Sitzungsvorlage Nr. V/2019/1279/8

Neuaufstellung des Sachlichen Teilflächennutzungsplans - Windenergie -;

a) Abschließende Prüfung der Stellungnahmen

b) Abschließender Beschluss

Abbildung 1: Sachlicher Teilflächennutzungsplan - Windenergie -
(Entwurf, Stand: 15.02.2023, Planzeichnung, ohne Maßstab)

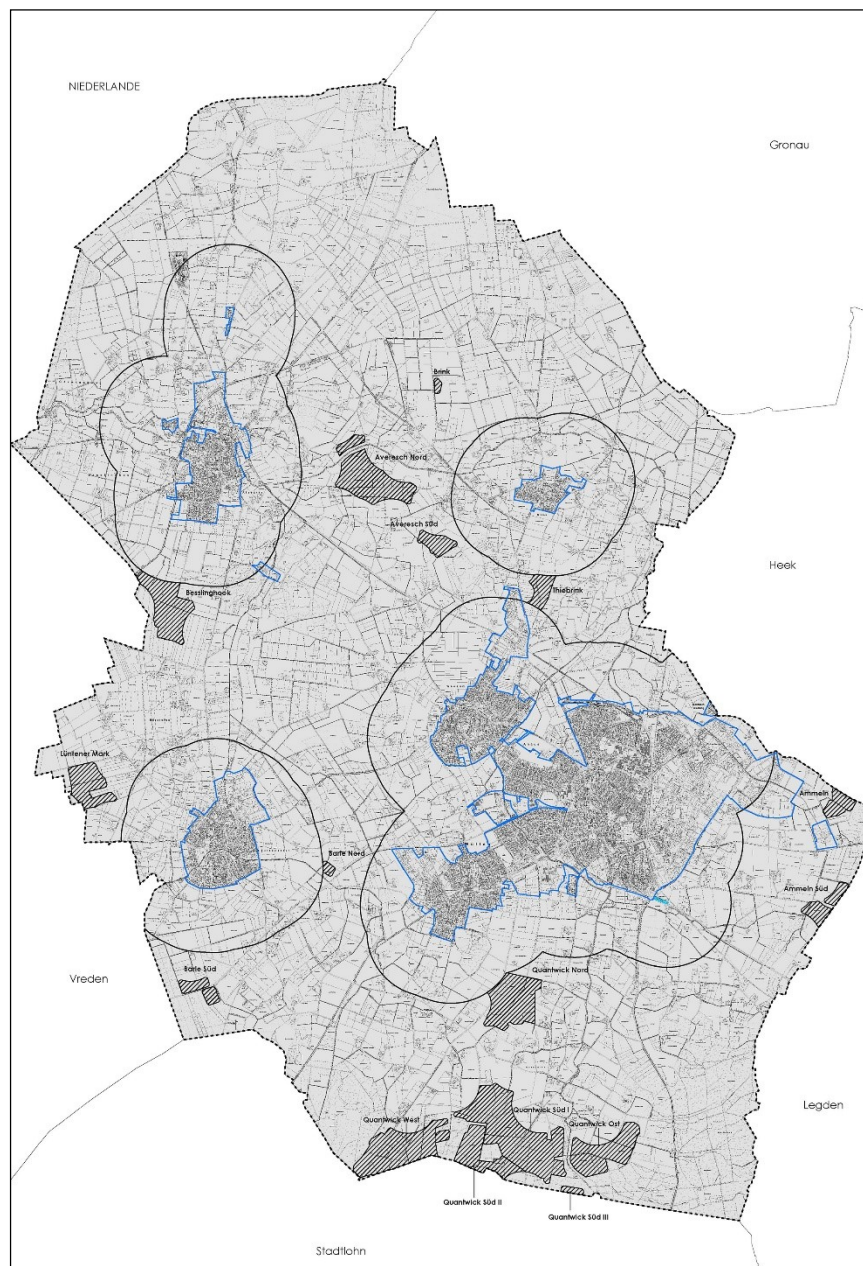
201.04-01	Im Entwurf Blatt 2a „Darstellung der einzelnen Flächen“ fehlt die Darstellung der Abgrenzung des LSG bei der Konzentrationszone Ammeln	Der Hinweis, wonach die Abgrenzung des LSG fehlt, wird nur Kenntnis ge- nommen. Die zeichnerische Darstellung wird entsprechend ergänzt.

201.04-02	Im Entwurf Blatt 2a / In der Erläuterungskarte „Darstellung der einzelnen Flächen“ fehlt die Darstellung der Abgrenzung des LSG bei der Konzentrationszone Ammeln Süd	Der Hinweis, wonach die Abgrenzung des LSG fehlt, wird nur Kenntnis ge- nommen. Die zeichnerische Darstellung wird entsprechend ergänzt.

201.04-03	Im Entwurf Blatt 2a „Darstellung der einzelnen Flächen“ fehlt teilweise die Darstellung der Abgrenzung des LSG bzw. NSG bei der Konzentrationszone Quantwick Süd I, Quantwick Süd II, Quantwick West	Der Hinweis, wonach die Abgrenzung des LSG bzw. NSG teilweise fehlt, wird zur Kenntnis genommen. Die zeichnerische Darstellung wird entsprechend ergänzt.
